W załączeniu przekazuję kopię odpowiedzi Dyrektora Wydziału Współpracy i Rozwoju pani Lilianny Kraśniewskiej na nw. pytania radnego W. Kucińskiego, zadane podczas XXXIX sesji RM w Płońsku 21 marca 2013 roku:

Wydział Współpracy i Rozwoju – Referat Inwestycji i Infrastruktury Technicznej przekazuje w załączeniu propozycję odpowiedzi na pytania Pana Radnego W. Kucińskiego, zadane podczas XXXIX sesji Rady Miejskiej w Płońsku w dniu 21 marca 2013 roku:

W odpowiedzi przekazujemy kopie uzgodnień Projektu, uzyskane do Decyzji o zezwoleniu na realizację inwestycji drogowej - Nr AB 7332/2/09 z dnia 15.09.2009 wydanej przez Starostwo Powiatowe w Płońsku, zawarte w dokumentacji projektowej:

Odpowiadając na pytanie uprzejmie informuję, iż z informacji uzyskanej od projektanta, zapis „nie było dostępności terenu” oznacza, że ze względu na geometrię nie można było pobrać ronda. Wymagany promień geometryczny dróg wprowadzających na rondo nie mieścił się w wyznaczonych normatywach przyjętych dla tego typu klasy drogi.

plan sytuacyjny

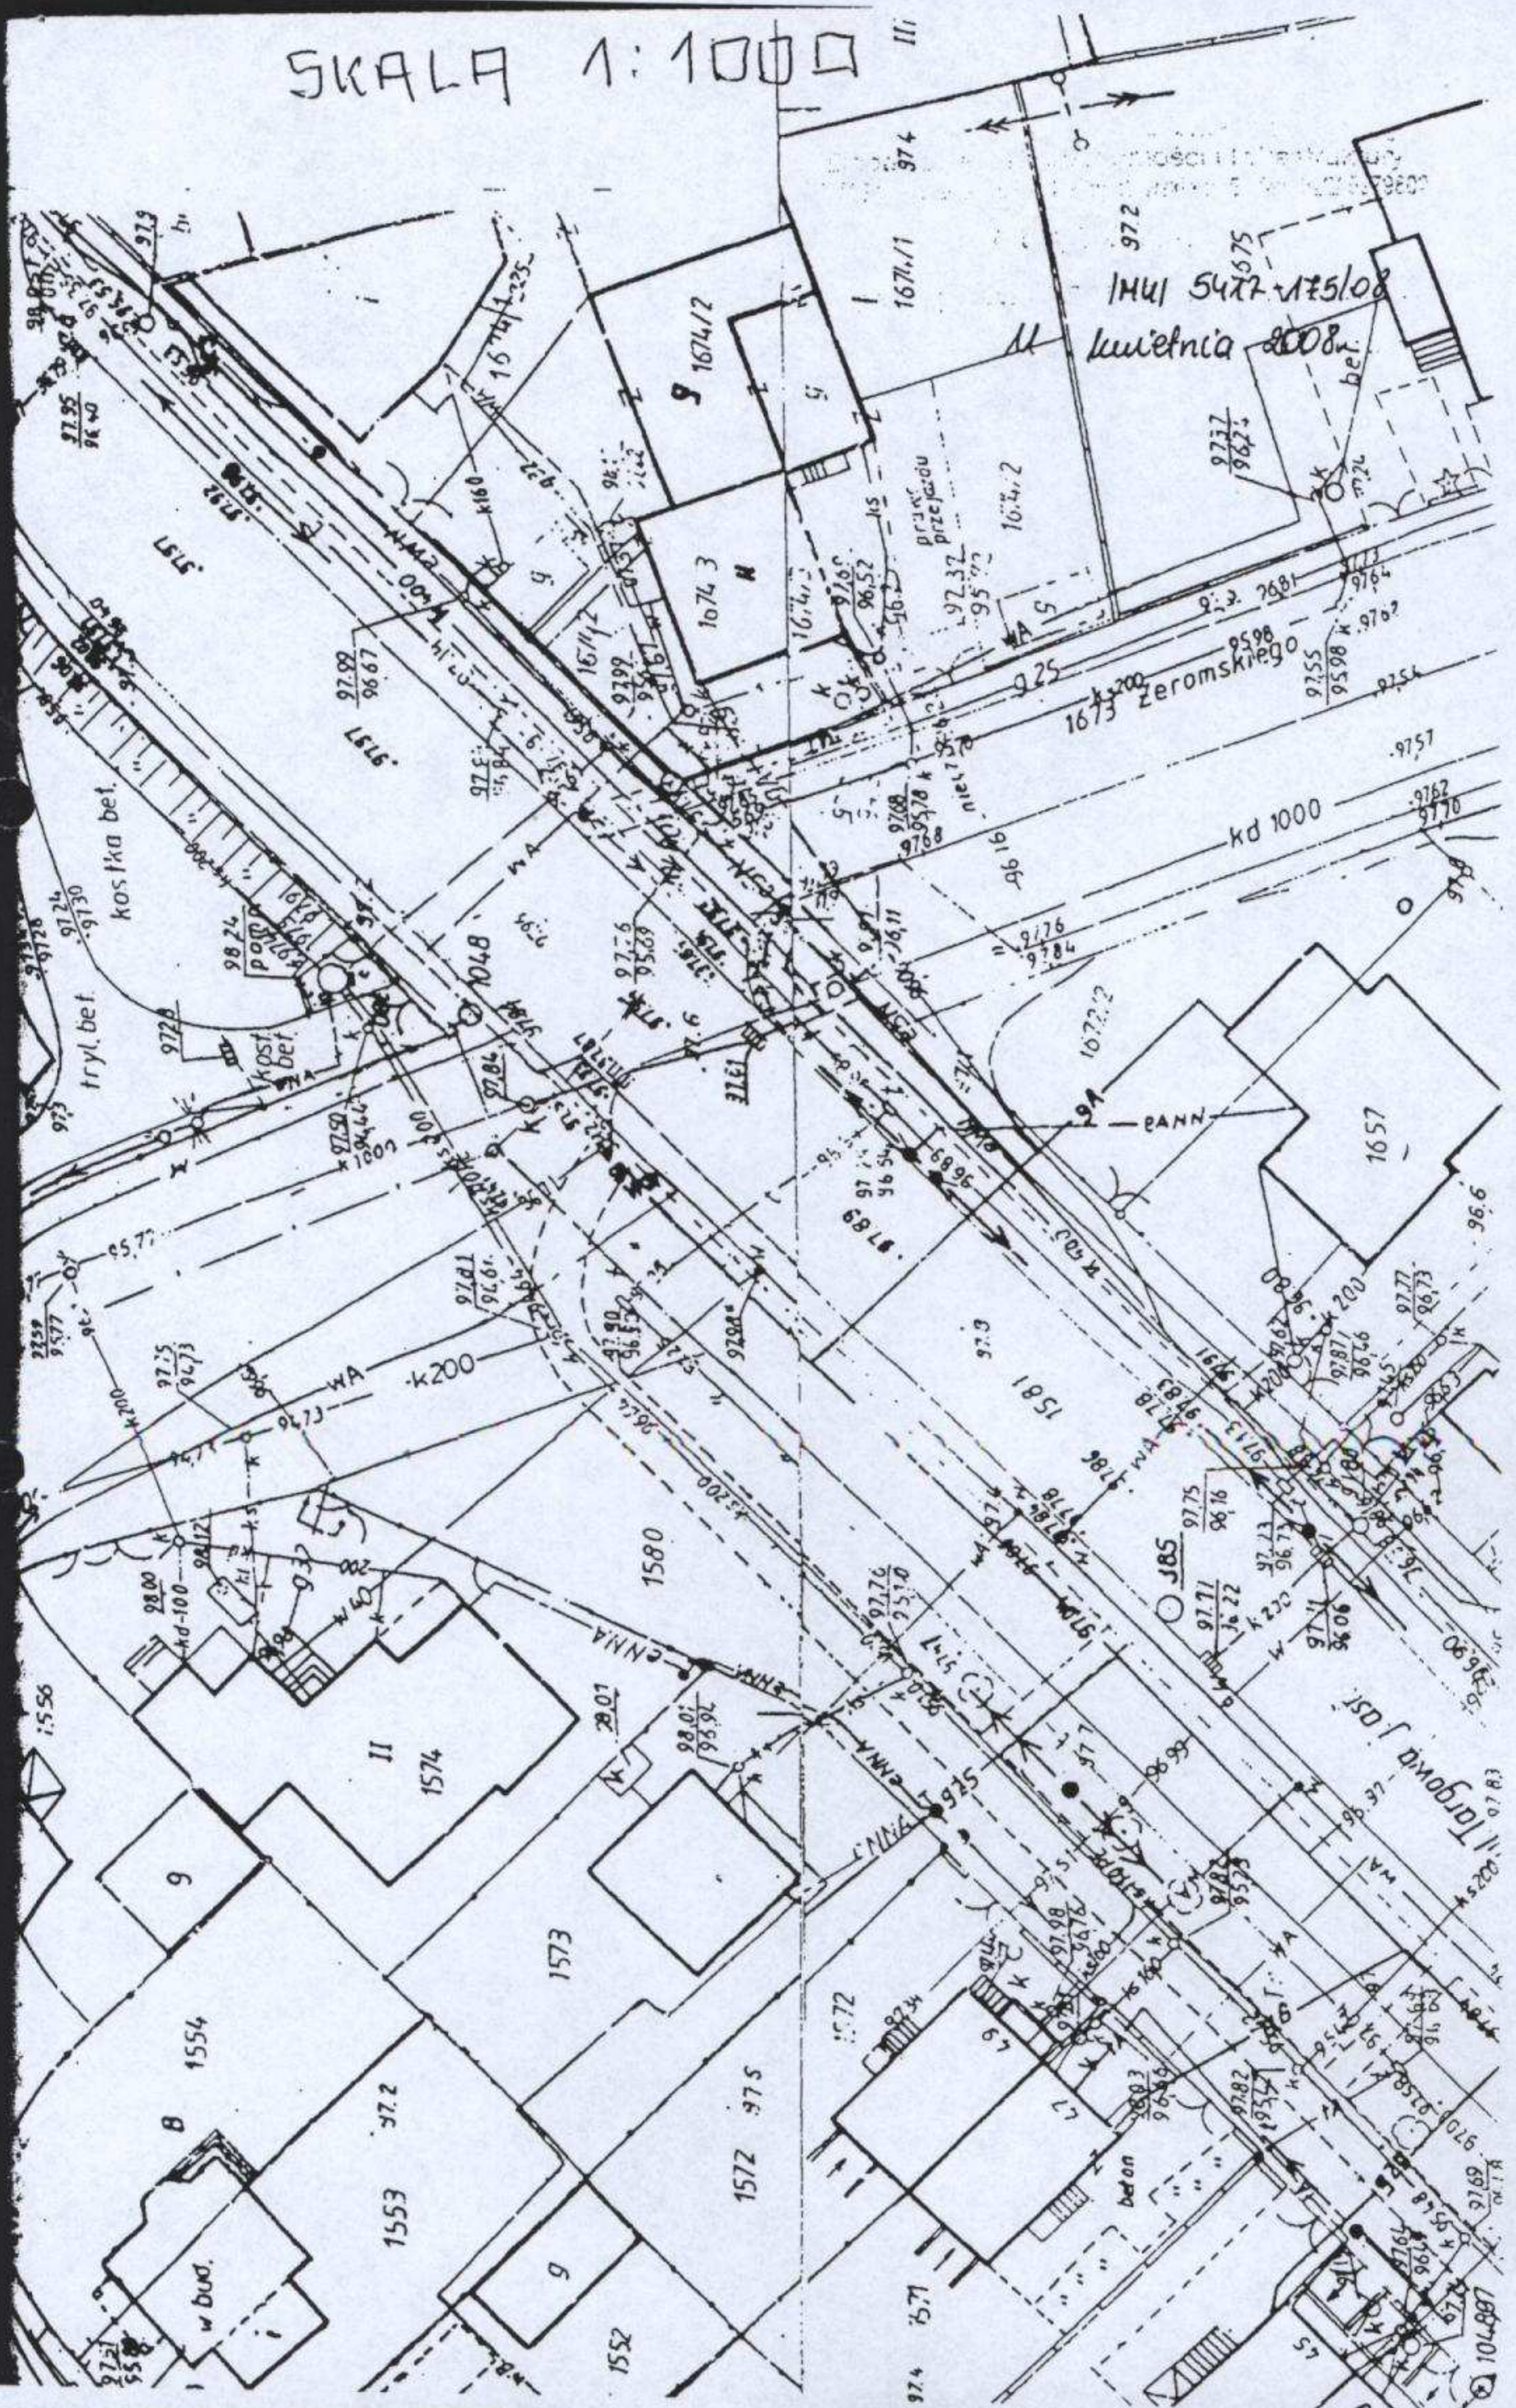
W odpowiedzi na pismo doręczone w dniu 07.03.b.r. Departament Nieruchomości i Infrastruktury Urzędu Marszałkowskiego Województwa Mazowieckiego niniejszym podaje dane wyjściowe do warunków technicznych skrzyżowania drogi wojewódzkiej nr 632 (dawny nr 619) z drogą gminną w Płońsku:

- 1) jezdnia drogi gminnej o szerokości 6,0 m,
- 2) dwustronne chodniki (o szerokości 2,0 m) na wlocie drogi gminnej do ul. Targowej,
- 3) promienie łuków o wartości co najmniej 8,0 m na włączeniu jezdni drogi gminnej do wojewódzkiej.

TYTUŁ RYSUNKU:
**PROJEKT ZAGOSPODAROWANIA TERENU
 WŁĄCZENIE DO ULICY TARGOWEJ**

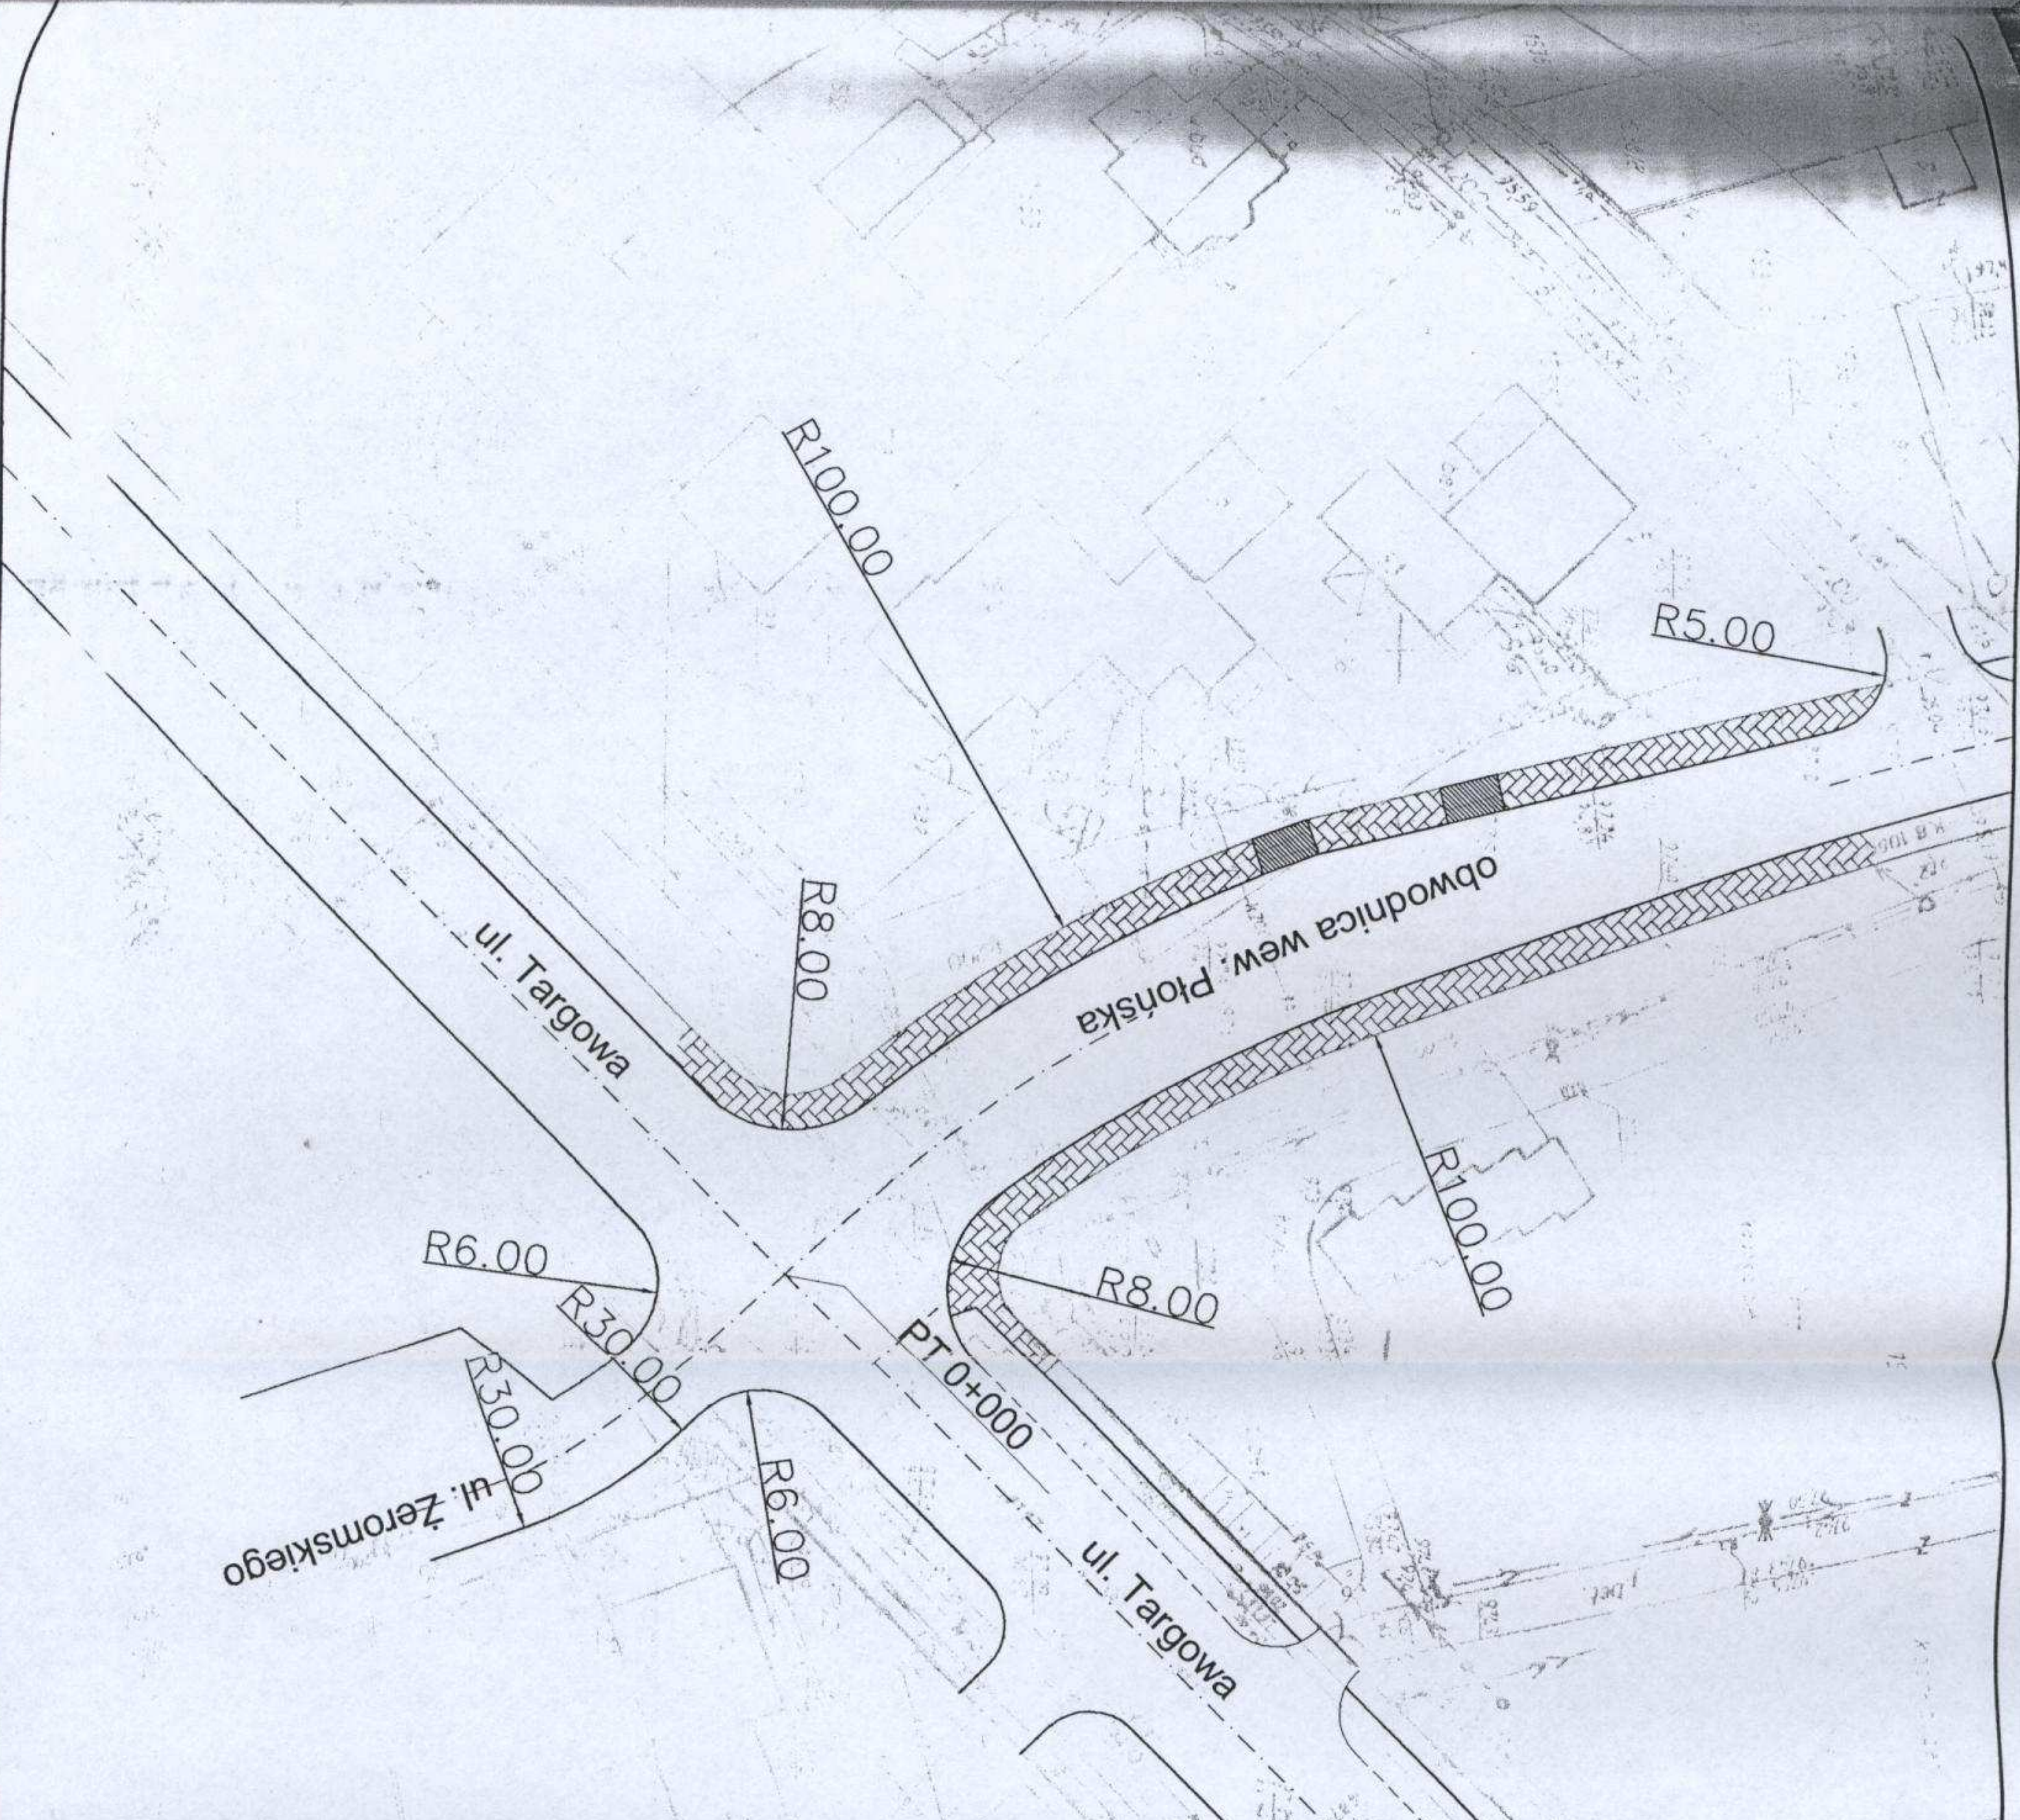
Departament Nieruchomości i Infrastruktury Urzędu Marszałkowskiego Województwa Mazowieckiego zawiadamia, że po zapoznaniu się z przedstawioną dokumentacją (zawierającą rozwiązanie drogowe) uzupełnioną w dniu 20.11.2008 r. o schemat stałej organizacji ruchu opiniuje pozytywnie koncepcję skrzyżowania z wewnętrzną obwodnicą Płońska i z ul. Żeromskiego w Płońsku

Projekt budowlany skrzyżowania (zawierający szczegółowe rozwiązanie geometryczne jezdni, chodników i zatok parkingowych na ul. Żeromskiego - na odcinku o długości co najmniej 20 m, licząc od zewnętrznej krawędzi jezdni ul. Targowej) podlega uzgodnieniu, a projekty organizacji ruchu (stałej i na czas budowy) podlegają zatwierdzeniu w tutejszym departamencie.

Szczegóły techniczne i konstrukcyjne należy uzgodnić w Mazowieckim Zarządzie Dróg Wojewódzkich w Warszawie.
